s1#商住、2#商住立面颜色变更说明

6#商业立面颜色变更说明

小区门楼立面颜色变更说明

图 3（修改前）

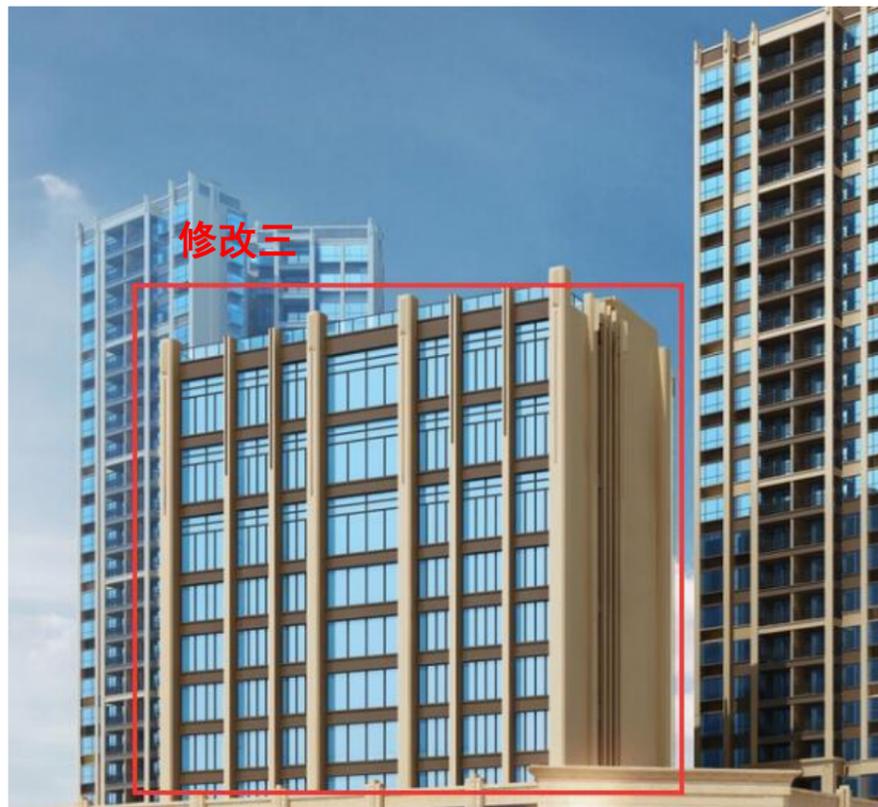
修改三：6#商业三层至天面层外立面原卡其色真石漆、深棕色真石漆及深灰色真石漆改为卡其色外墙砖。

图3（修改前）

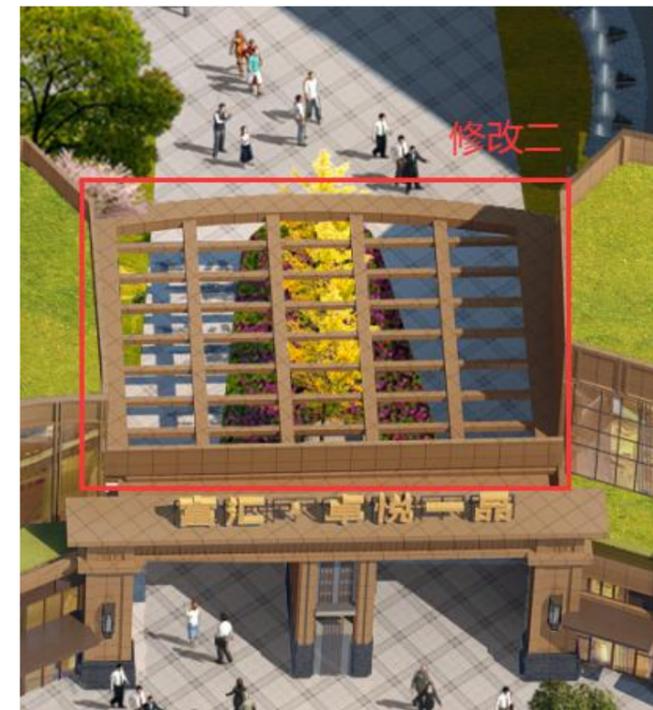
修改二：门楼花架原浅卡其色真石漆改卡其色外墙砖。（图3图4）
